Dokumentation über die Umsetzung der Handlungsempfehlungen aus dem Bürgerdialog für die Leistungsphase 2 des Projektes Neubau Stadthaus zur Ratssitzung am 09.02.2023

In dieser Dokumentation wird die Umsetzung der für den Hochbau relevanten Handlungsempfehlungen Nr. 1-14 und 23-26 zum Ende der Vorplanung (Leistungsphase 2) dokumentiert.

Handlungsempfehlung Nr. 1:

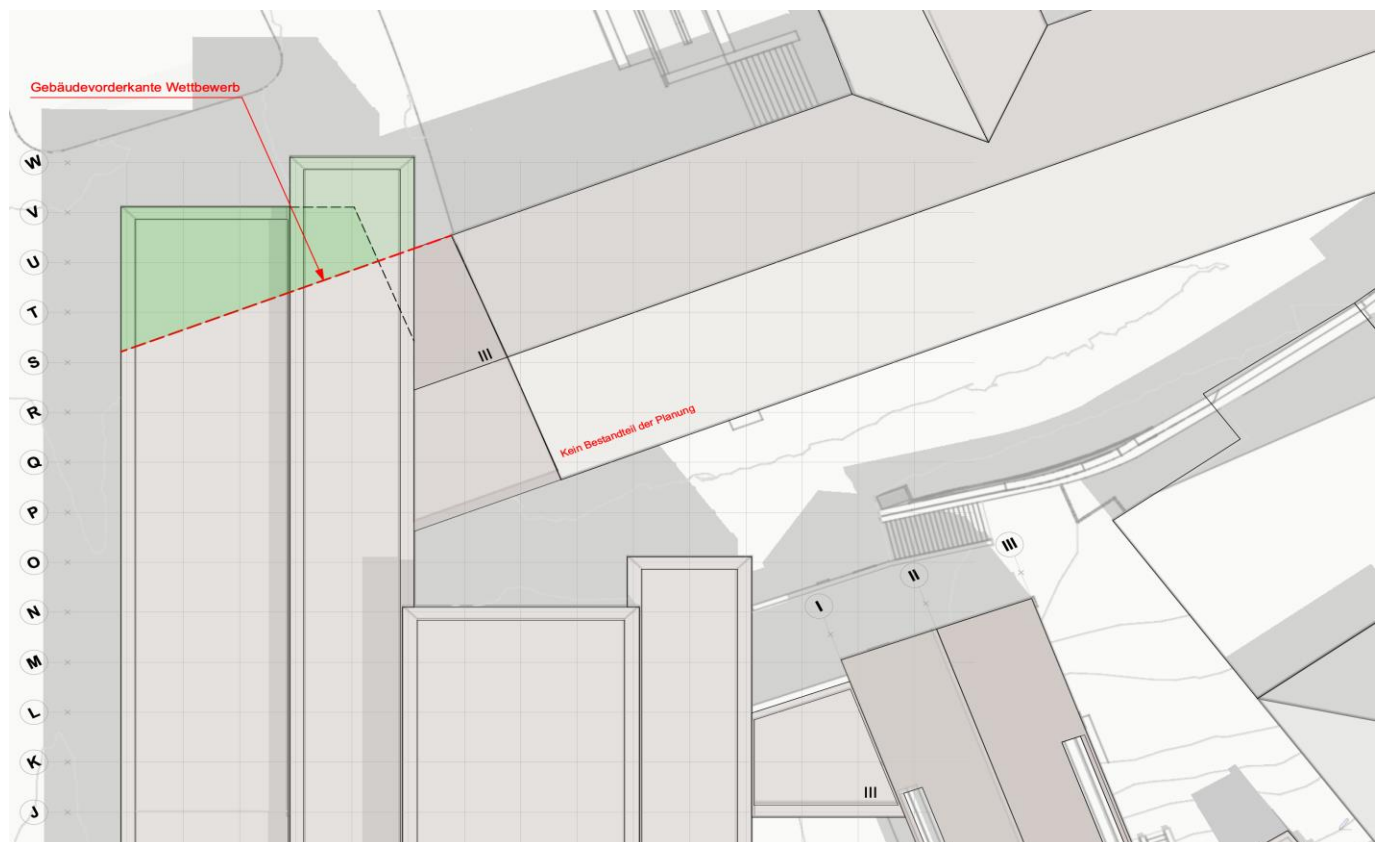
Vor dem Hintergrund der geänderten Voraussetzungen am Marienplatz erfolgt eine Anpassung der Gebäudefront. Ein Rücksprung des Gebäudes um zwei Fensterachsen wird Grundlage des weiteren Planungsverfahrens sein. Die zur städtebaulichen Einfügung entwickelte Staffelung des Gebäudevolumens in Höhe und Grundriss soll im Grundsatz erhalten bleiben.

Der Rücksprung der Fassade aufgrund des Erhalts vom Marienplatz wurde gemäß der Handlungsempfehlung umgesetzt. Der hierdurch entstehende Flächenverlust auf den Geschossebenen summiert sich auf ca. 550 m² (BGF). Durch die im Zusammenhang mit dem neu eingeführten rückwärtigen öffentlichen Zugang zum Bürgerservice vergrößerte Gebäudekubatur am Abdinghof, kann der Flächenverlust um 470 m² (BGF) kompensiert werden (siehe auch Handlungsempfehlung).

Handlungsempfehlung Nr. 2:

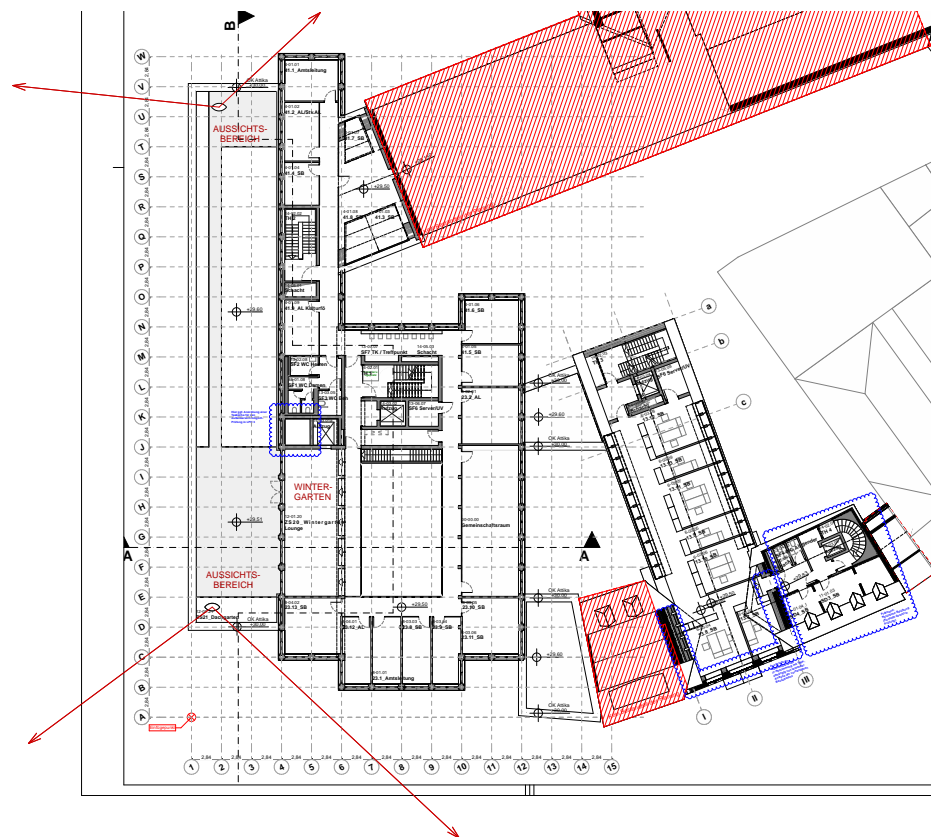
Zur Ausbildung eines Aussichtsbereiches im oberen Geschoss, bzw. auf dem Dach, wird vom Architekten in der weiteren Planung ein Vorschlag erarbeitet.

Aufgrund der nachträglich geforderten Trennung von internen und externen (öffentlich zugänglichen) Bereichen im Gebäude ist die Ausbildung eines Aussichtsbereiches im obersten Geschoss nicht möglich, bzw. nicht störungsfrei zu betreiben.

Die Ausbildung einer öffentlich zugänglichen Dachterrasse im 3. OG ist grundsätzlich durch die Weiterentwicklung des Bürgerservices zu einer zentralen, öffentlichen Halle bis in die Geschossebenen 2 und 3, als idealer Standort für einen öffentlichen Aussichtsbereich identifiziert worden:

Um weitere Einsparpotentiale zu generieren, schlägt der Bürgermeister nach Erhalt der Kostenschätzung vor, die Dachterrasse zum gegenwärtigen Zeitpunkt im Rahmen der weiteren Planungen nicht zu berücksichtigen.

Handlungsempfehlung Nr. 3:

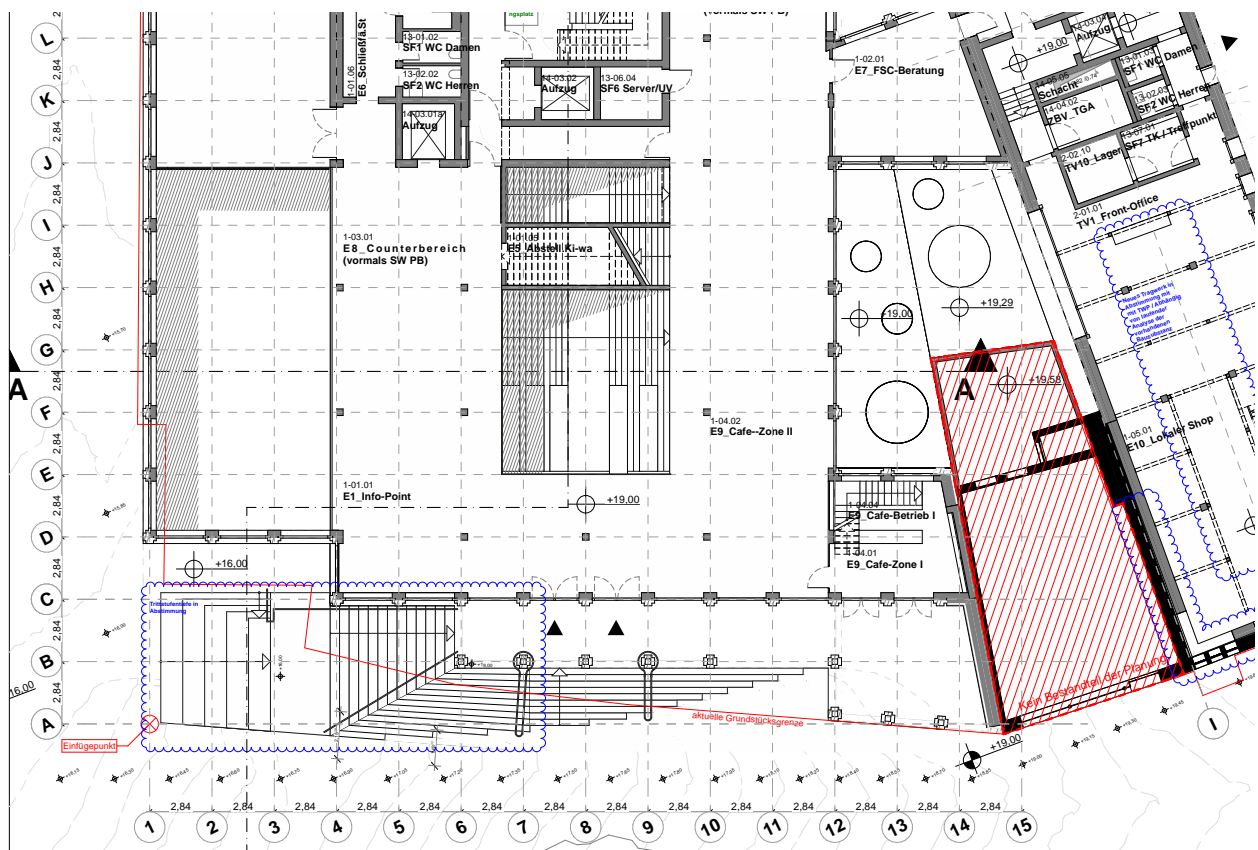
Die grundsätzliche Lage des Haupteingangs mit der damit verbundenen Adressausbildung am Marienplatz wird beibehalten und in der beschriebenen Form weiterentwickelt.

Der Haupteingang ist weiterhin am Marienplatz verortet. Eine Anpassung des Entwurfs aufgrund der Handlungsempfehlung ist nicht erforderlich.

Ein zusätzlicher (Neben-) Zugang liegt oberhalb des Haupteingangs am Marienplatz und führt unmittelbar in das nunmehr hier verortete Bürgerservice-Café (Position des heutiges Café Ostermann) und kann somit ebenfalls unabhängig von den übrigen Öffnungszeiten als Zugang zum Café genutzt werden.

Handlungsempfehlung Nr. 4:

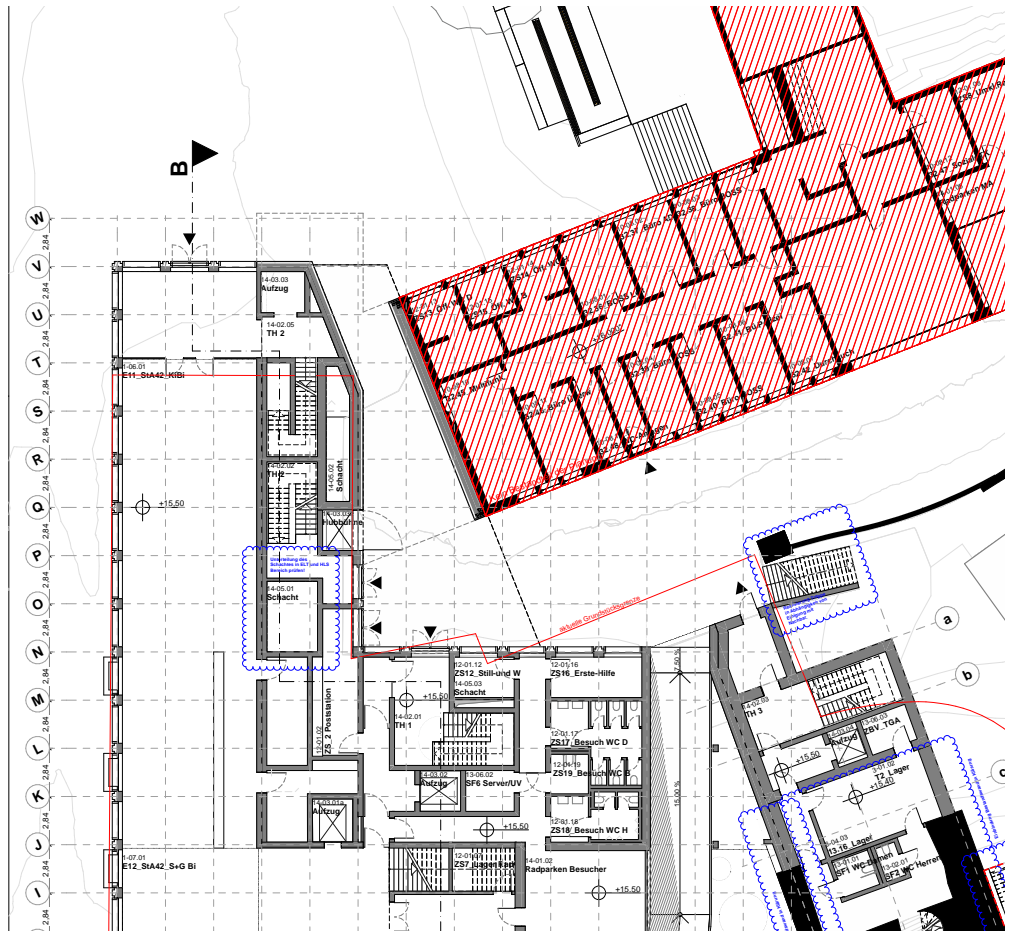
Es wird geprüft, inwieweit der Bürgerservice zusätzlich über den Eingang in den Neubau „Am Abdinghof“ erschlossen werden kann. Ein barrierefreier Zugang ist bei allen Außeneingängen zu gewährleisten.

Ein zusätzlicher, großzügiger Eingang in den Neubau wurde am Abdinghof geplant (EG 1). Von dort aus erreicht man den Bürgerservice über die Fläche der Bibliothek, sowie die Multifunktionsfläche im EG 2. Somit kann dieser Eingang für die Bibliothek, unabhängig von den Öffnungszeiten der Verwaltung, auch in den Abendstunden oder an Wochenenden in Funktion bleiben.

An die Stelle des ursprünglich vorgesehenen Eingangs im EG 1 (Kreuzung Marienplatz und Abdinghof Straße) tritt nunmehr der Zugang zum öffentlichen Fahrradparken.

Handlungsempfehlung Nr. 5:

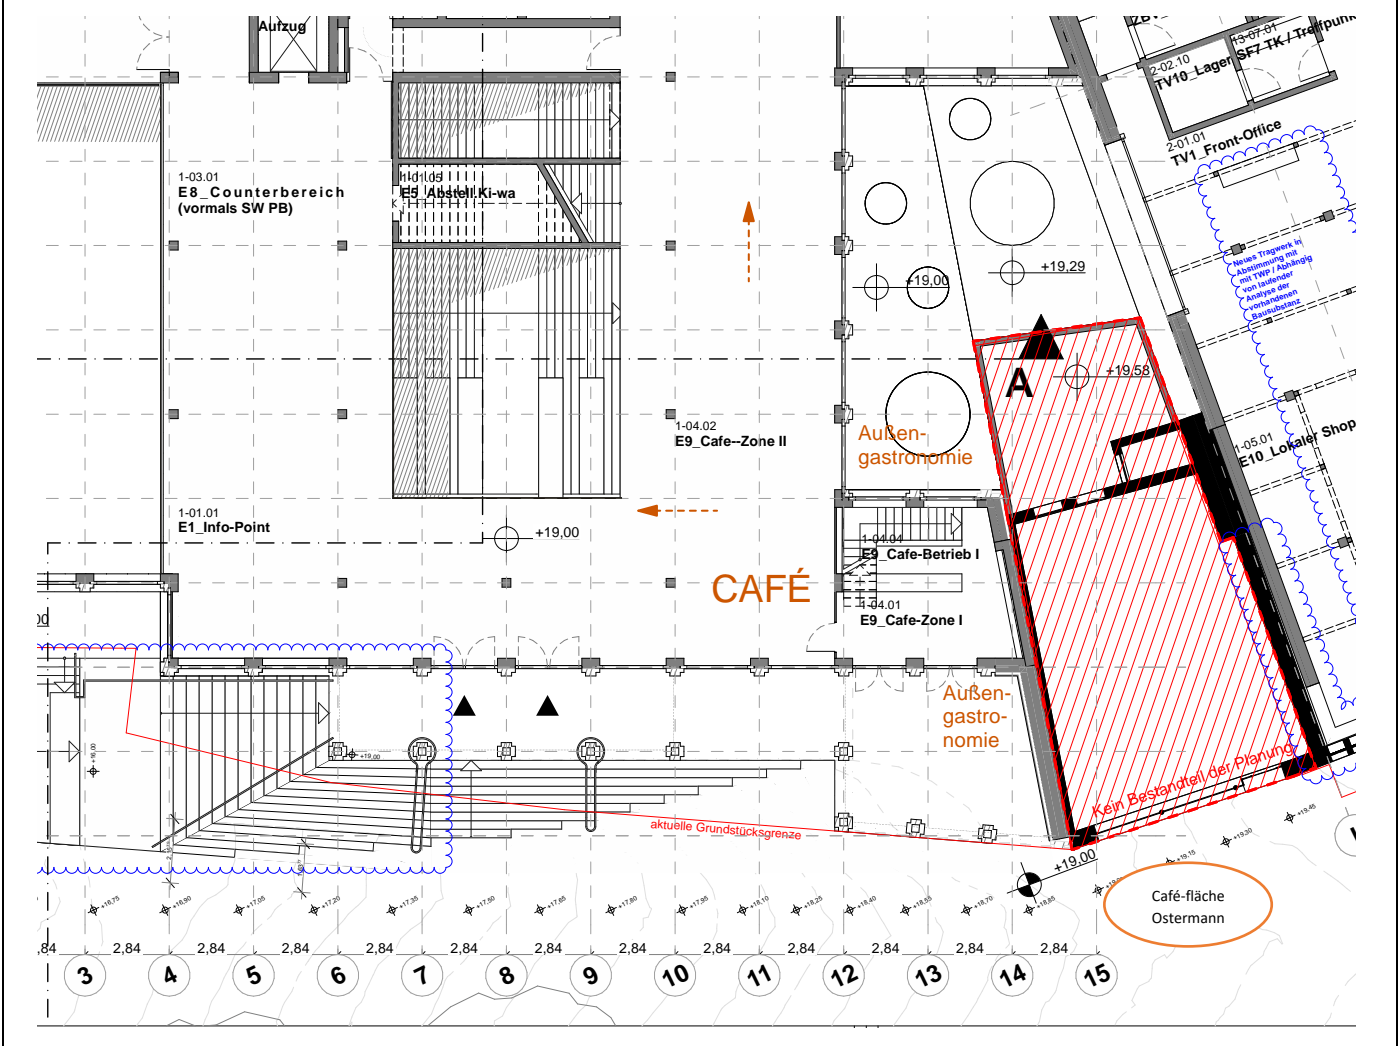
Es wird ein Vorschlag erarbeitet, ob in Kombination mit dem Café im Bürgerservice eine Fläche für Außengastronomie eingerichtet werden kann (siehe „Was finde ich im Stadthaus?“).

Im Zusammenhang mit dem nunmehr oberhalb des Haupteingangs am Marienplatz gelegenen Cafés der Stadthauses kann eine Fläche für Außengastronomie an der heute bekannten Stelle (Café Ostermann) eingerichtet werden. Die Möglichkeit eine Außengastronomie im Patio des Stadthauses einzurichten wird geprüft.

Handlungsempfehlung Nr.6:

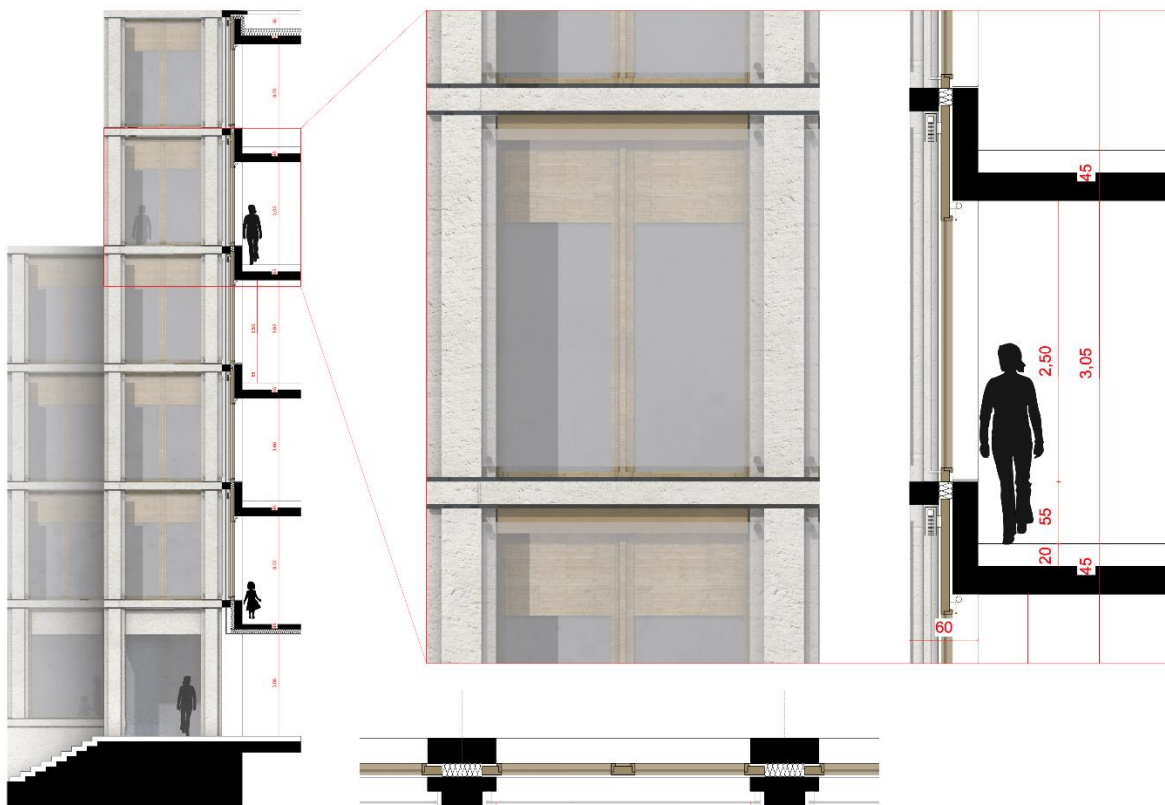
Die Fassade des Wettbewerbsergebnisses wird vor dem Hintergrund energetischer und wirtschaftlicher Aspekte des Gebäudes überprüft. Das modulare Prinzip soll als Grundlage für eine flexible Grundrissorganisation sowie für eine wirtschaftliche Realisierung erhalten bleiben.

Die Fassade wurde gemäß der Handlungsempfehlung weiterentwickelt. In der kommenden Planungsphase wird die Möglichkeit geprüft, durch die Auflösung in zwei Fassadenebenen in Teilbereichen des Gebäudes bessere Voraussetzungen zur Umsetzung der technisch-energetischen Anforderungen gemäß Passivhaus, wie z. T. geschlossene Wandflächen, Brüstungen und Sonnenschutz zu schaffen.

Das wirtschaftliche modulare Prinzip bleibt erhalten, sodass die Zwischenwände der Büros im 1,42 m Raster angepasst werden können. Nach Außen hin wirkt die Fassade durch die Planungsanpassungen transparenter, und weniger streng gerastert.

Handlungsempfehlung Nr. 7:

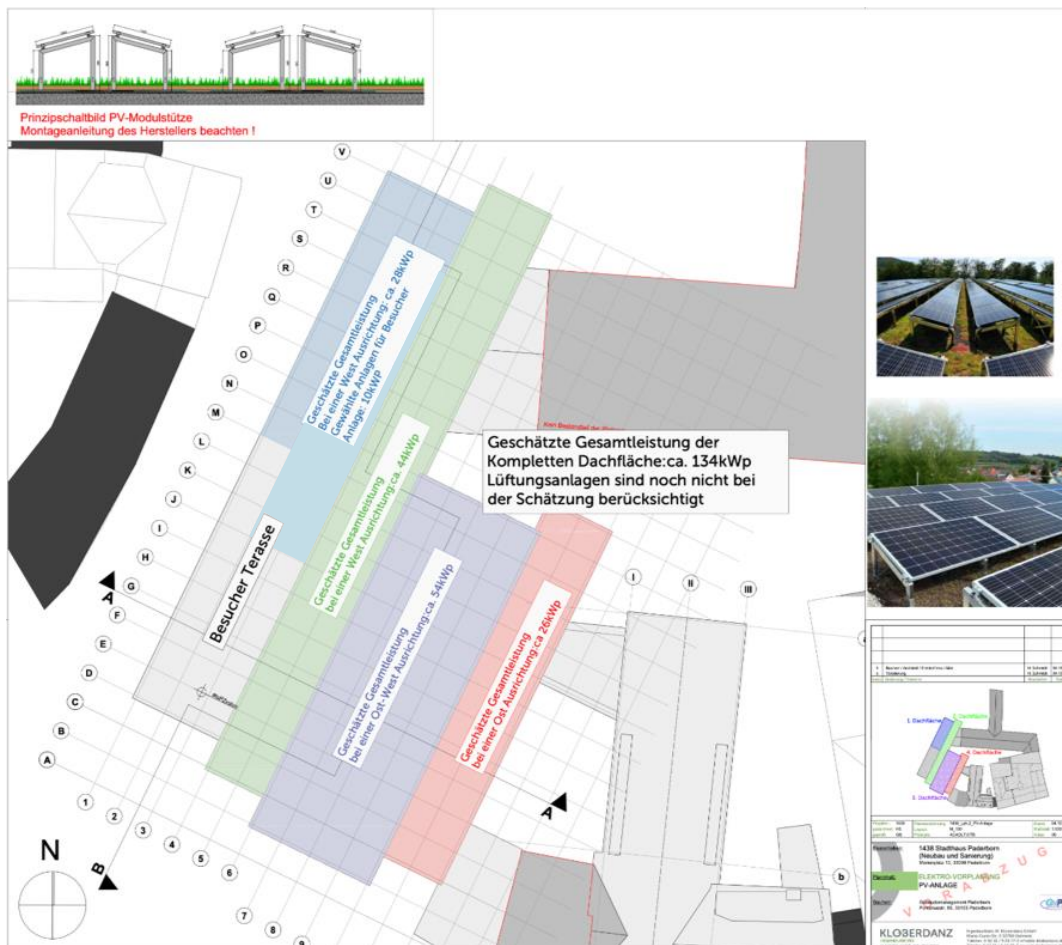
Die vorgeschlagene Dachform (Flachdach) wird in der Planung weiterverfolgt. Die Idee einer geeigneten Dachform wird nicht aufgegriffen. Des Weiteren soll die Nutzung der Dachflächen für Photovoltaik und als Gründächer aufgenommen werden.

Die Dächer sind als Gründächer mit Photovoltaiknutzung geplant. Durch die Ausführung als Gründach hat die Dachfläche ein erhöhtes Rückhaltevermögen an Regenwasser und bietet zudem eine große Verdunstungsfläche und somit eine natürliche Kühlung des umliegenden Bereiches an. Eine Photovoltaikanlage von 170 kWp wird für den Gebäudestandard in Anlehnung an „Passivhaus Plus“ vorausgesetzt. Aus der Politik kam der Wunsch, 300 kWp im Quartier Stadthaus abzubilden. Weitere Photovoltaikanlagen auf dem Verwaltungsgebäude „Am Abdinghof“ sind geplant. Eine Photovoltaikanlage mit 300 kWp wird für die Stromerzeugung am Standort benötigt, um das Quartier klimaneutral zu betreiben.

Handlungsempfehlung Nr. 9:

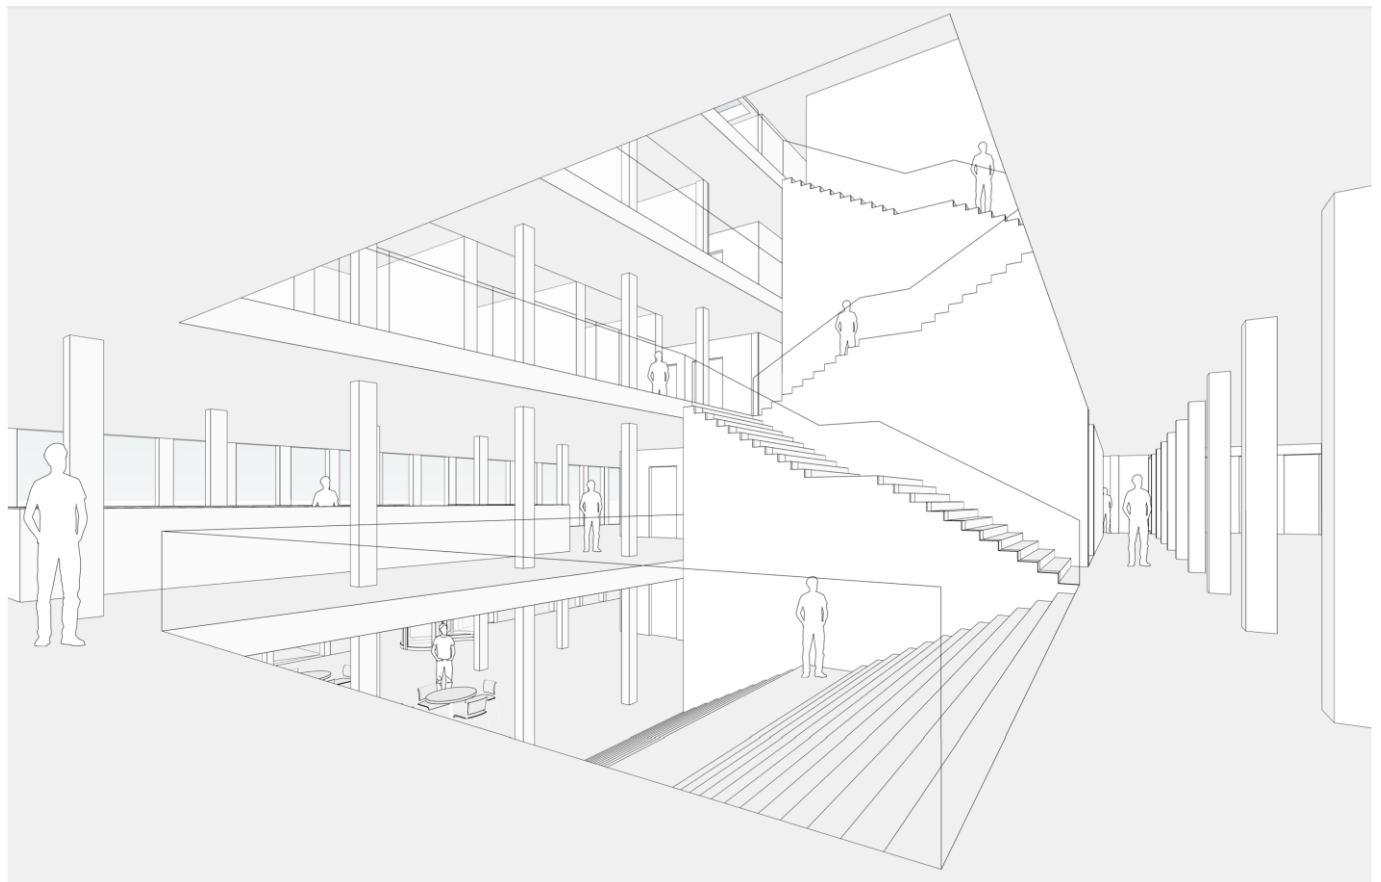
Das bei den Bürger*innen positiv aufgenommene Konzept eines attraktiven Bürgerservices in der Innenstadt mit flexiblen Nutzungsmöglichkeiten wird weiterentwickelt.

Die Planung des Bürgerservice wurde/wird gemäß Auslobung umgesetzt. Es waren keine zusätzlichen Maßnahmen erforderlich.
